**Mémoire présenté à l'Agence canadienne d'évaluation gouvernementale
sur la mise à jour du Projet et de l'étude d'impact Beauport 2020, par le
Port de Québec, au mois d'avril 2019**

Yvan-M. Roy, citoyen

Québec, le 27 juin 2019

2.1 Le corridor ferroviaire entre le terminal de Beauport et le Pont de Québec.

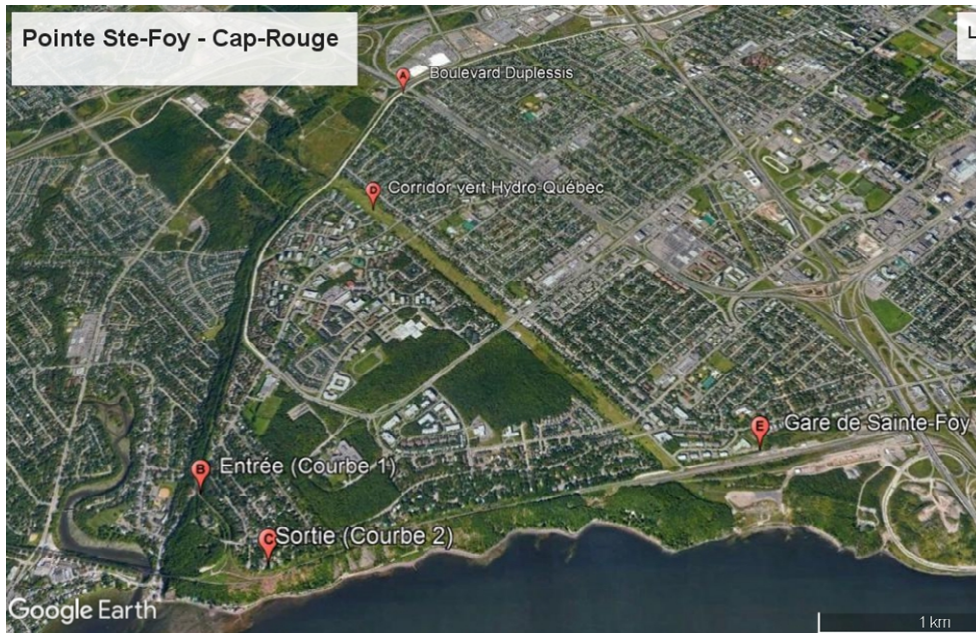
Le corridor du chemin de fer entre le terminal du Port de Québec à Beauport et le Pont de Québec a 12 milles (18 km). Il y a plusieurs courbes en cour de route, mais celles particulièrement prononcées sont au nombre de 5, dont 3 dans le quartier Limoilou et 2 sur le promontoire de Cap-Rouge. Ce sont celles situées sur le promontoire de Cap-Rouge qui présentent des risques qu'on ne retrouve pas dans celles du secteur de Limoilou où l'ingénieur dans sa locomotive a un champ de vision libre à des centaines de pieds à l'avant de la voie.

ANNEXE 1

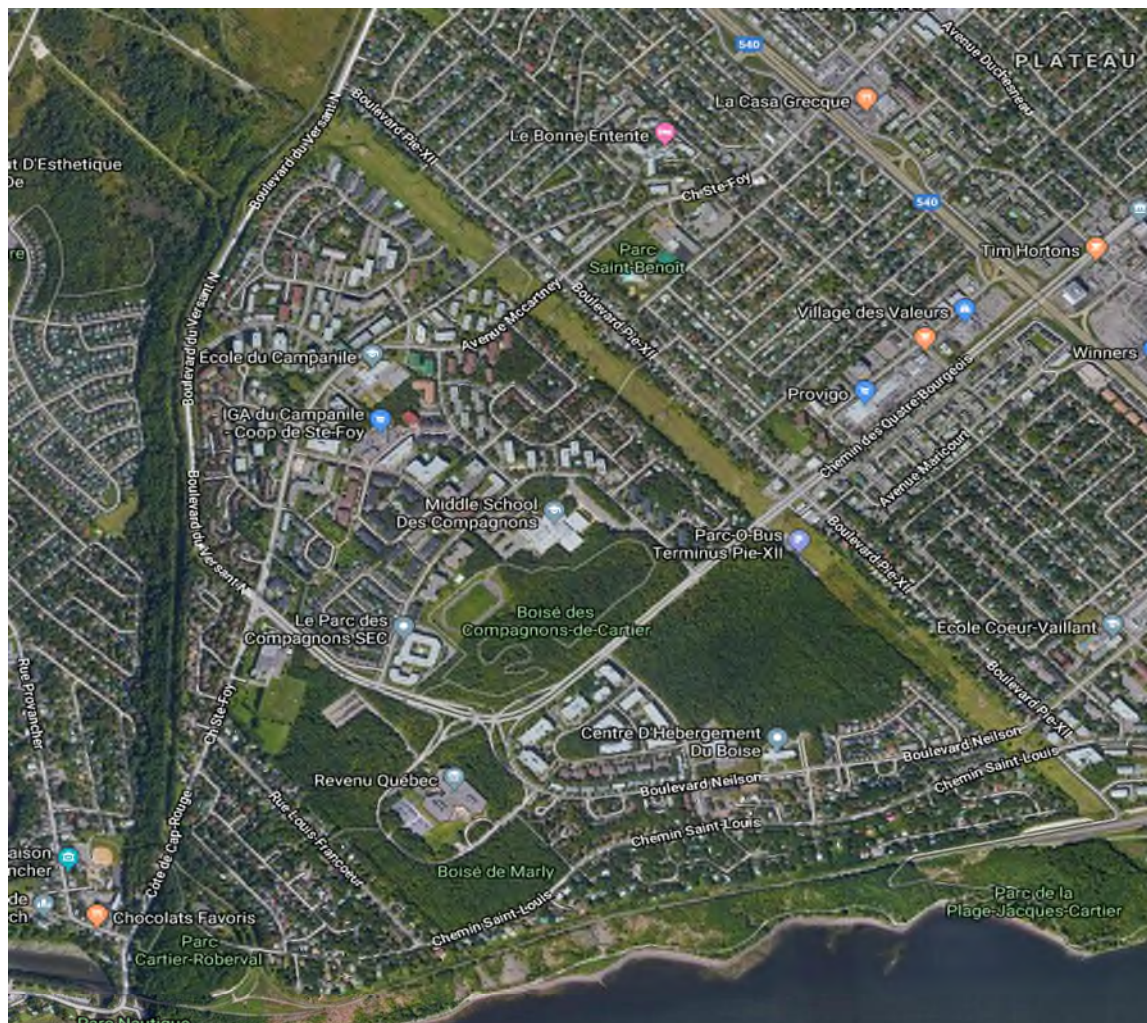
Maisons incluses dans le cent mètres de part et d'autre de la voie ferrée.

La voie ferrée du Canadien National encercle l'ouest et au sud la Pointe de Sainte Foy qui se termine au Parc Cartier-Roberval. La ligne de transport d'Hydro-Québec se trouve dans le corridor vert. Nous présentons ci-dessous un relevé sommaire du nombre de maisons et de blocs appartements qui se trouvent à 100 m. de chaque côté de la voie ferrée. **Nous avons relevé la présence de plus de 350 propriétés.**
